INFORME DE HITO DE CONTROL
N.º 009-2021-OCI/0427-SCC

**EJECUCIÓN DE LA OBRA “MEJORAMIENTO DEL SERVICIO
DE AGUA POTABLE Y ALCANTARILLADO EN LAS CALLES
DEL PUEBLO JOVEN SANTA ROSA, DISTRITO DE
LAMBAYEQUE, PROVINCIA DE LAMBAYEQUE –
LAMBAYEQUE”**

**HITO DE CONTROL N° 03 – ADICIONALES Y MAYORES
METRADOS EJECUTADOS**

Gráfico n.º 1

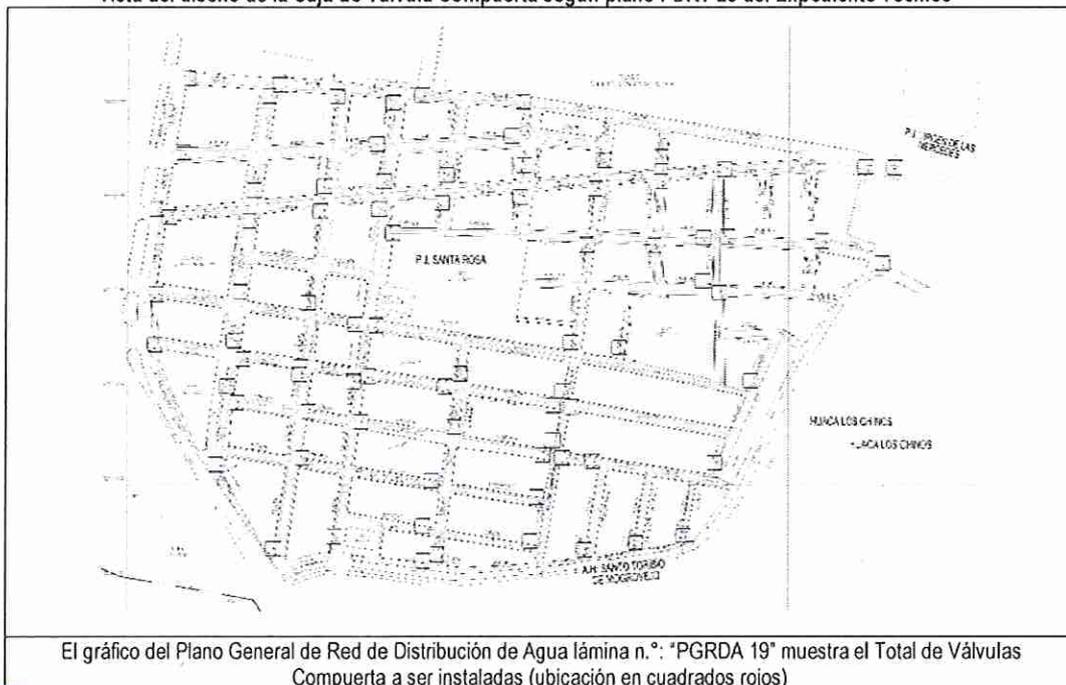
El gráfico del Plano General de Red de Distribución de Agua lámina n.º: "PGRDA 19" muestra el Total de Válvulas Compuerta a ser instaladas (ubicación en cuadrados rojos)

Como se observa del cuadro precedente, la empresa contratista con la aprobación de la supervisión de obra han planteado un mayor metrado de 9 y 2 válvulas compuerta de diámetros 160 mm y 200 mm respectivamente, y un menor metrado de 1 y 16 válvulas compuerta de diámetros 250 mm y 110 mm respectivamente, lo que resultaría en 6 unidades de válvulas compuertas que no se instalarán de las 78 válvulas proyectadas.

En ese sentido, se previó a partir de dicha modificación la ejecución de solo 72 válvulas; no obstante respecto a las cajas de protección de dichas válvulas compuerta, el expediente mantuvo 78 unidades de cajas, sin efectuarse la deducción de la misma cantidad de cajas (6 unidades) en el expediente de menores metrados, el cual representa un monto de S/ 1 913,38 tal como se detalla en cuadro seguido.
